改善箇所説明図

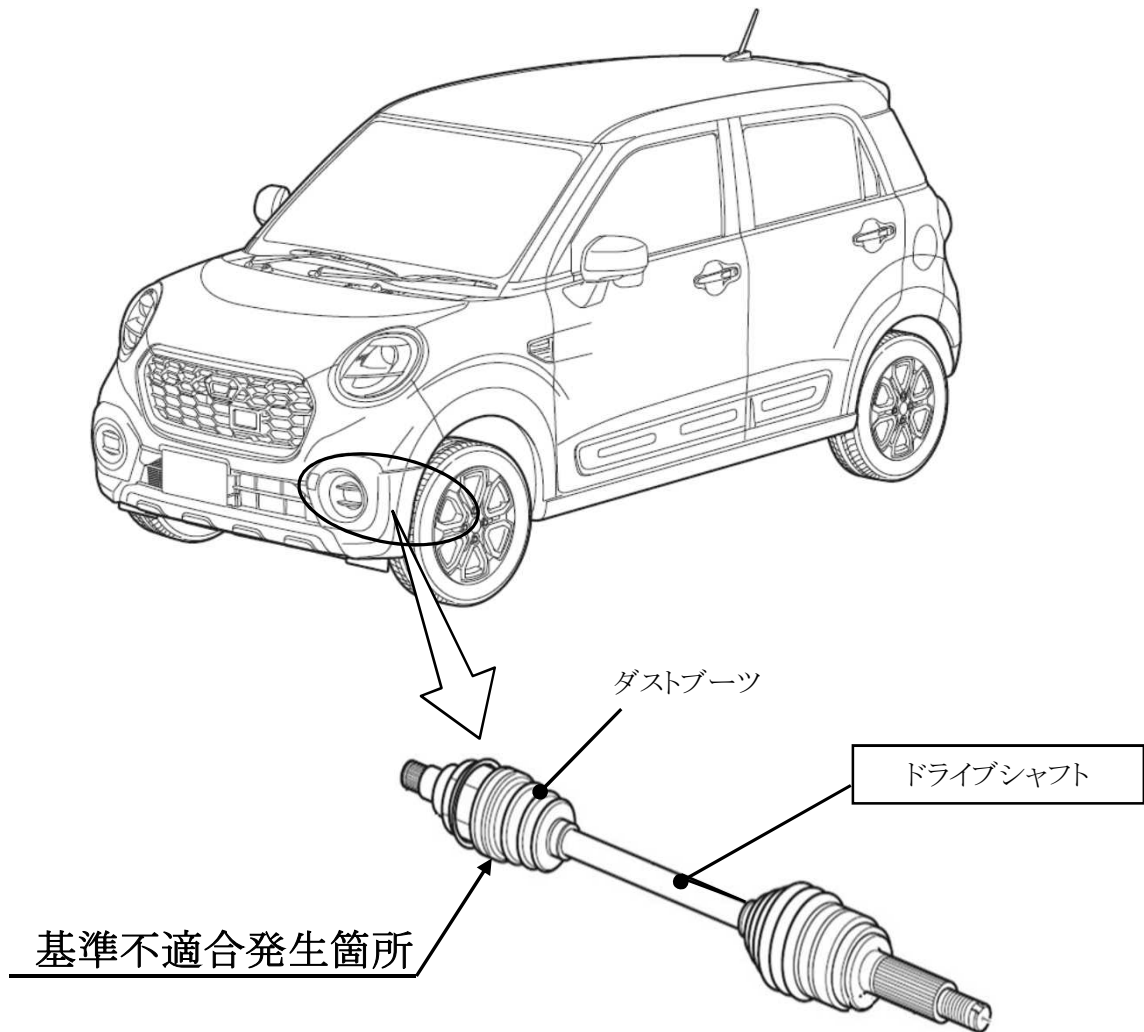
左側前輪のドライブシャフトにおいて、ダストブーツの設定が不適切なため、走行中の揺動によって蛇腹同士が擦れて、ダストブーツが早期に摩耗することがある。そのため、そのままの状態で使用を続けると、摩耗が進行しダストブーツが破損してグリスが漏れ、最悪の場合、走行できなくなるおそれがある。

注: は交換部品を示す。

全車両、左側前輪のドライブシャフトを対策品と交換する。
